Assunto: PRORROGAÇÃO DE PRAZO DE EXECUÇÃO E VIGÊNCIA CONTRATUAL

ADITIVO VILA RURAL							
PREFEITURA MUNICIPAL DE NOVA SANTA BÁRBARA - PR.					PLANILHA DE INSUMOS E SERVIÇOS		
Obra:	PAVIMENTAÇÃO POLIÉDRICA EM PEDRA IRREGULAR				Visto	Valor da Obra	
Local:	ESTRADA - VILA RURAL					R\$ 6.369,39	
Obs.:	PAVIMENTAÇÃO VILA RURAL - ADITIVO		Data: 16/02/2023				
REFERÊNCIA SINAPI DESONERADA DE AGOSTO/2021					ADITIVO VILA RURAL		
Ítem/Cód.	Descrição dos Serviços	Unid.	Qtidade.	Unit. (R\$)	Preço Serviço (R\$)	BDI=25,83%	Preço Total
1	SERVIÇOS PRELIMINARES						
2	PAVIMENTO						
101170	EXECUÇÃO DE PAVIMENTO EM PEDRAS POLIÉDRICAS, REJUNTAMENTO COM PÓ DE PEDRA - JÁ INCLUI CORDÃO DE TRAVAMENTO	m²	179,50	28,20	5.061,90	6.369,39	6.369,39
	TOTAL						6.369,39
 CLAUDÉMIR VALÉRIO PREFEITO MUNICIPAL  DANILO DASSAYEV GOZI Engenheiro Civil CREA PR 161684/D

**Aditivo das Obras - Pavimentação com Pedra Irregular – Pátio
de Obras, Conjunto América e Vila Rural - Prefeitura Municipal
de Nova Santa Bárbara - PR**

2º TERMO ADITIVO AO CONTRATO DE EMPREITADA DE OBRA Nº 21/2022, QUE ENTRE SI CELEBRARAM O MUNICÍPIO DE NOVA SANTA BÁRBARA E A EMPRESA FRONTERA PRESTADORA DE SERVICOS EIRELI.

Figura 05: Obra Conjunto América (Projeto inicial) – Corte esquemático

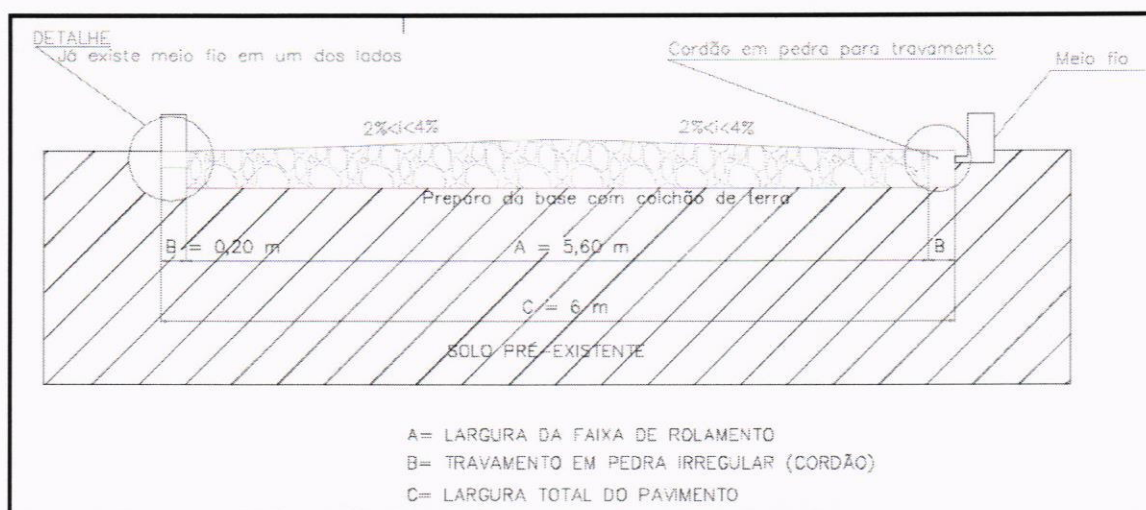
A via teria 5,60 metros de rolamento mais uma faixa de 0,20 m de cordão de travamento em pedra que iria perfazer uma via de 5,80 metros de largura e posteriormente o meio fio.

No entanto, no desenvolvimento da obra, constatou-se a necessidade de um pequeno aumento nessa largura, ficando com 6,30 m de largura, ou seja, com 0,50 metros a mais e uma área de acréscimo:

- **0,50 m x 154 m de comprimento: 77,00 metros quadrados**

Em um outro trecho da via, também foi feito somente um meio fio de 150 metros de comprimento e nesse trecho ocorre o mesmo problema, um aditivo de 0,45 m de largura em média, tendo uma área:

- **0,45 m x 150 m = 67,50 metros quadrados**

Isso foi necessário devido à máquina (extrusora) que confecciona o meio fio. Para não se retirar totalmente uma camada de pedra poliédricas, necessita-se deste pequeno aditivo.

Portanto, tem-se uma área total de: $77,00 \text{ m}^2 + 67,50 \text{ m}^2 + 20,35 \text{ m}^2 = 164,85 \text{ m}^2$

REFERÊNCIA: SINAPI DESONERADA DE AGOSTO/2021		ADITIVO CONJUNTO AMÉRICA					
Item/Cód.	Descrição dos Serviços	Unid.	Qtidade.	Unit. (R\$)	Preço Serviço (R\$)	BDI=25,83%	Preço Total
1	SERVIÇOS PRELIMINARES						
2	PAVIMENTO						
101170	EXECUÇÃO DE PAVIMENTO EM PEDRAS POLIÉDRICAS, REJUNTAMENTO COM PÓ DE PEDRA - JÁ INCLUI CORDÃO DE TRAVAMENTO	m²	164,85	28,20	4.648,77	5.849,55	5.849,55
	TOTAL						5.849,55

Anexo I

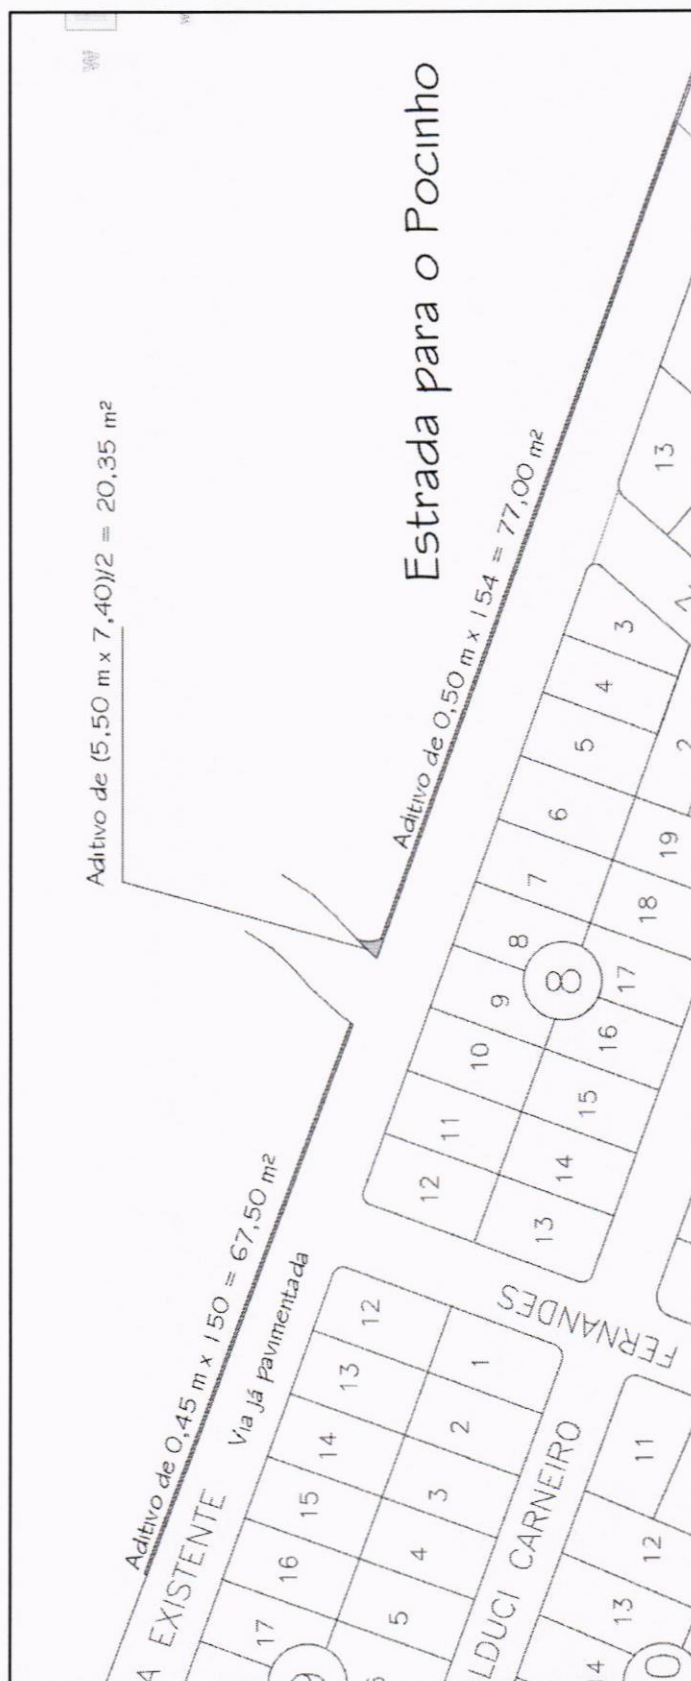
Vê como necessidade o assentamento das pedras no pátio de obras em uma camada de 15 cm de pó de brita. Na planilha pode se verificar a quantidade de materiais necessários:

- **$(697,18-49,00)*0,15 = 97,23$ metros cúbicos de pó de brita**
- O desconto de 49 m² é por conta de um contêiner existente no pátio de obras e não possível de retirá-lo e executar o serviço. Então, desconta-se da área total.

Planilha – Pátio de Obras: Quantidade de serviços a serem aditivados

Anexo 2: Aditivo Conjunto América

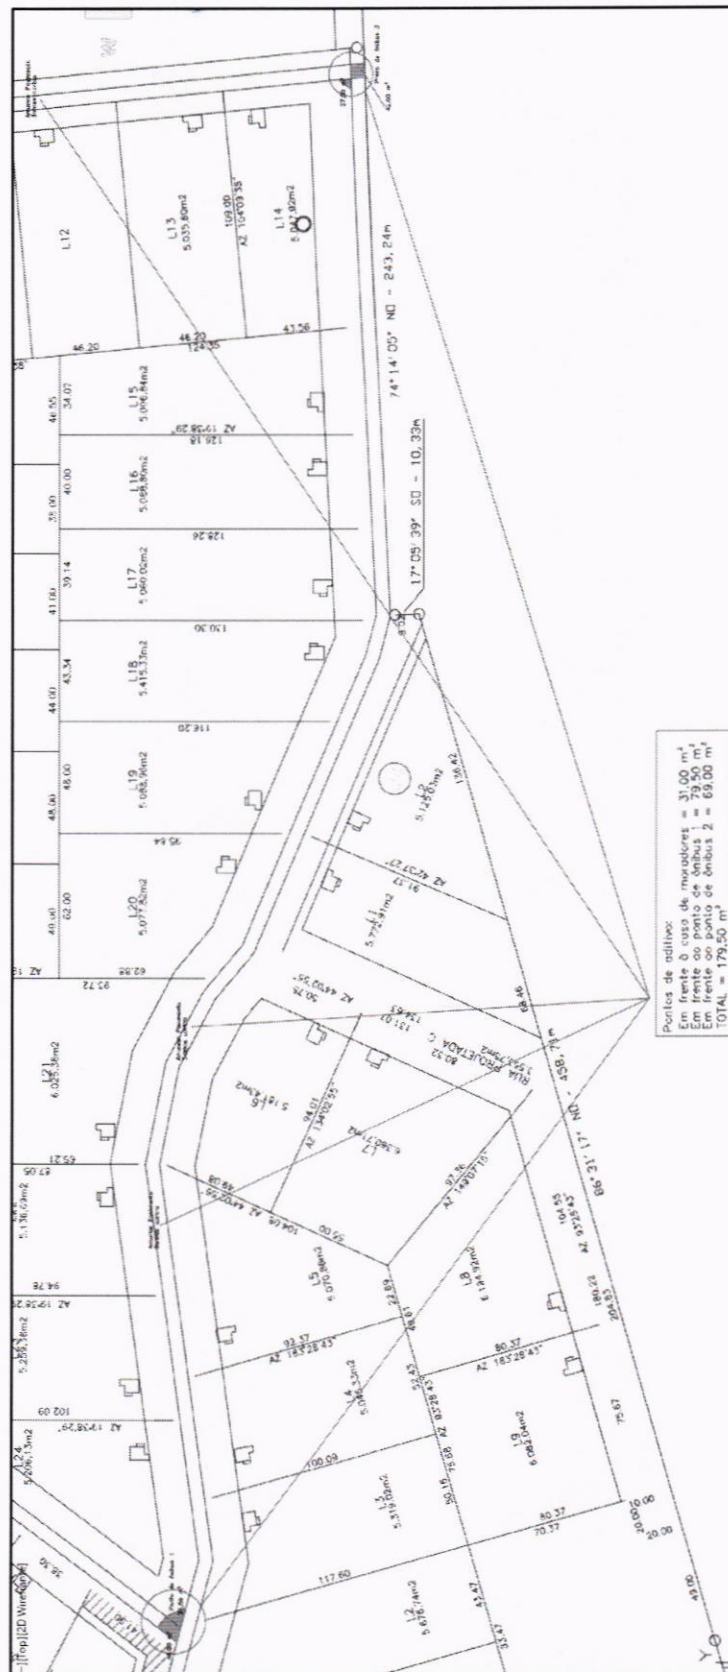
Há a necessidade de assentamento de pedras poliédricas em uma área a mais devido à confecção do meio fio, conforme projeto e planilha abaixo:

Também em um local em formato triangular, faz-se necessário um pequeno aditivo, conforme vê-se abaixo:

$$(5,50 \text{ m} \times 7,40 \text{ m})/2 = 20,35 \text{ metros quadrados}$$

Anexo 4: Aditivo Vila Rural – Detalhe Ponto de ônibus 1

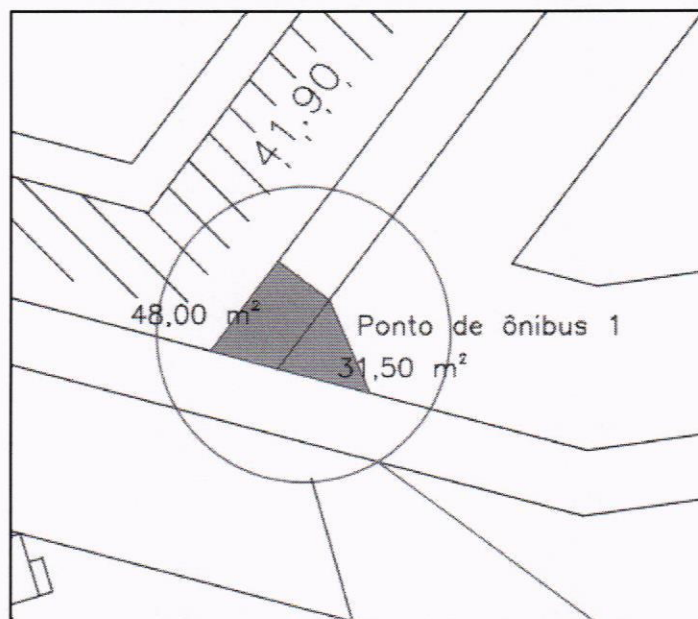
- Em frente à casa de moradores:
 - $9,00 \text{ m}^2$ (Sr. Darci Teixeira) + $20,00 \text{ m}^2$ (Sr. Geraldo) + $2,00 \text{ m}^2$ (Milena) = **$31,00 \text{ m}^2$**
- Faltou 8 metros de rua com 6 metros de largura a executar e também em frente ao ponto de ônibus 1:
 - $48,00 \text{ m}^2$ (faltou) + $31,5 \text{ m}^2$ (Em frente ao ponto de ônibus) = **$79,50 \text{ m}^2$**
- Faltou 7 metros na rua, com largura de 6 metros (última rua da vila rural): $7,00 \text{ m} \times 6,00 \text{ m} = \mathbf{42,00 \text{ m}^2}$
- Última rua da Vila Rural: em formato triangular (em frente ao outro ponto de ônibus 2)
 - $(9,00 \text{ m} \times 6,00 \text{ m})/2 = \mathbf{27,00 \text{ m}^2}$

TEM-SE, PORTANTO, UMA ÁREA TOTAL DE: $179,50 \text{ m}^2$
